InfraGO

Neubaustrecke Gelnhausen-Fulda

4. Arbeitsgruppensitzung

30.10.2024 | Fulda

FULDA BRONNZELL (SÜD)

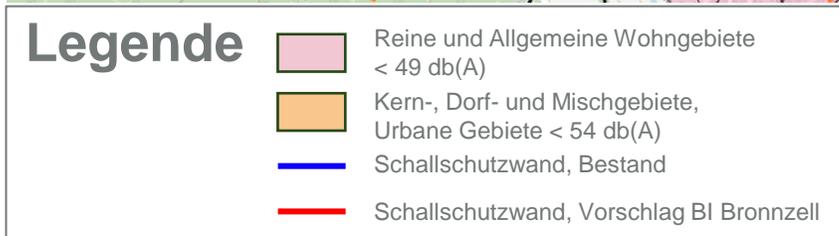
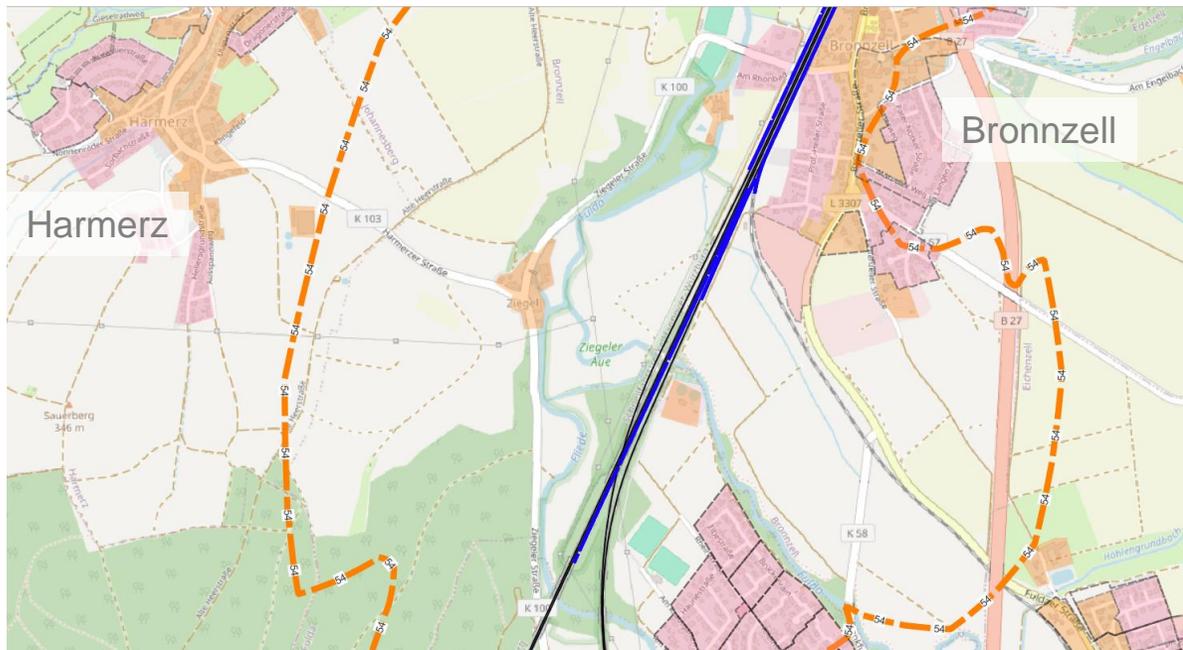
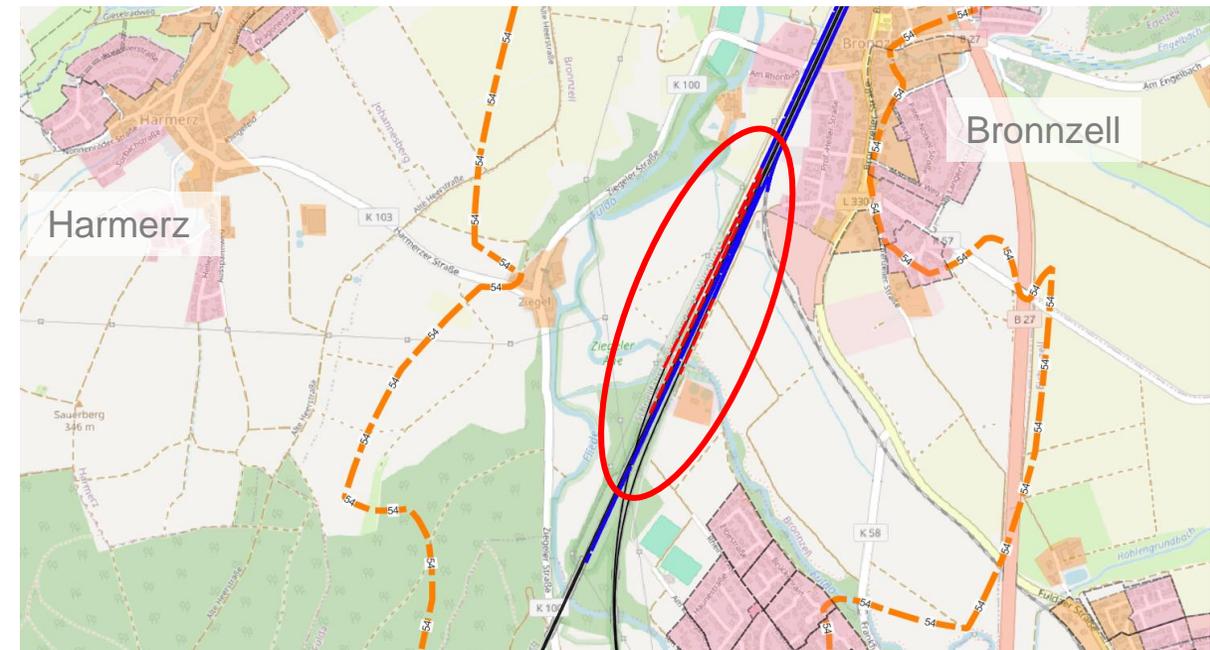
Vergleich mit und ohne zusätzlicher Schallschutzwände (am Bsp. nächtlicher Zugzahlen) gem. Vorschlag der BI Bronnzell

Szenario 2: Mit zusätzlichen 3 m-Schallschutzwänden
gem. BI Bronnzell

Vorgeschlagene Schallschutzwandergänzungen:

- westl. Gleis 3600 → ca. 800 m Verlängerung
- westl. Gleis 1733 → ca. 800 m Neubau
- östl. Gleis 3600 → ca. 300 m Verlängerung

Eine Ergänzung von Schallschutzwänden im Rahmen der Generalsanierung in Fulda Bronnzell ist nicht möglich

- Die westlich der Bahnstrecke liegenden Wohngebiete liegen bereits unter Berücksichtigung der heutigen Schallschutzwände überwiegend unter den Auslösewerten der Lärmsanierung (54 dB / Krankenhäuser, Schulen, reine und allgemeine Wohngebiete). Der Vorschlag zur SSW-Erweiterung führt auf der West-Seite zu keinen nennenswerten Verbesserungen der Lärmbelastung.

› Der Vorschlag ist im Rahmen des Lärmsanierungsprogramms nicht finanzierungsfähig.

- Die südliche Verlängerung der Schallschutzwände* auf der Ost-Seite führt lediglich zu einer minimalen Verbesserung im bestehenden Wohngebiet.

› Der Vorschlag ist im Rahmen des Lärmsanierungsprogramms nicht finanzierungsfähig.

FULDA BRONNZELL (NORD)

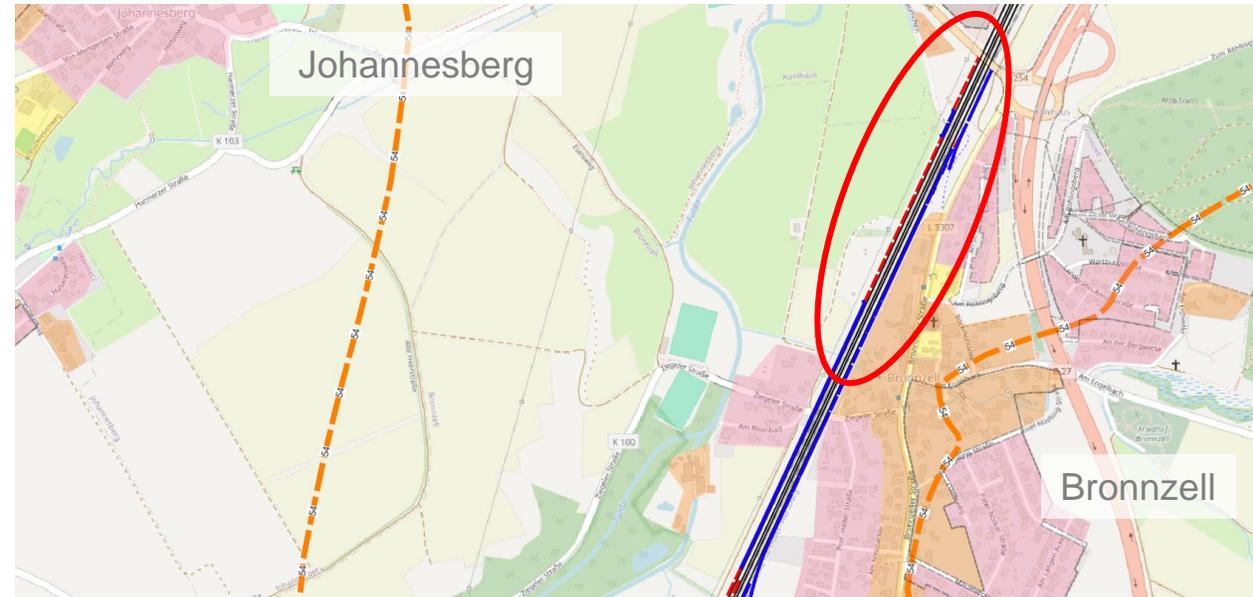
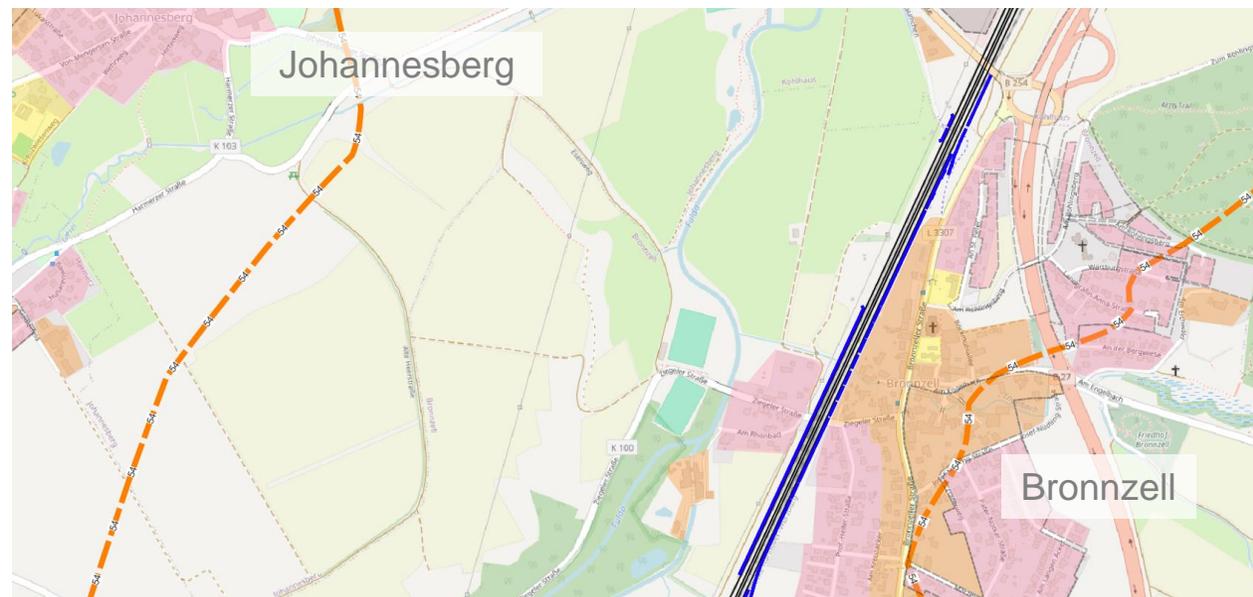
Vergleich mit und ohne zusätzlicher Schallschutzwände (am Bsp. nächtlicher Zugzahlen) gem. Vorschlag der BI Bronnzell

Szenario 2: Mit zusätzlichen 3 m-Schallschutzwänden
gem. BI Bronnzell

Vorgeschlagene Schallschutzwandergänzungen:

- westl. Gleis 3600 → ca. 340 m Lückenschluss
- westl. Gleis 3600 → ca. 100 m Verlängerung bis B254
- östl. Gleis 3600 → ca. 20 m Lückenschluss

- Eine Verlängerung der Schallschutzwand im Bereich des ehemaligen Gleisanschlusses für den Bhf. Bronnzell führt lediglich zu einer minimalen Verbesserung der Lärmbelastung.

› Der Vorschlag ist im Rahmen des Lärmsanierungsprogramms nicht finanzierungsfähig.
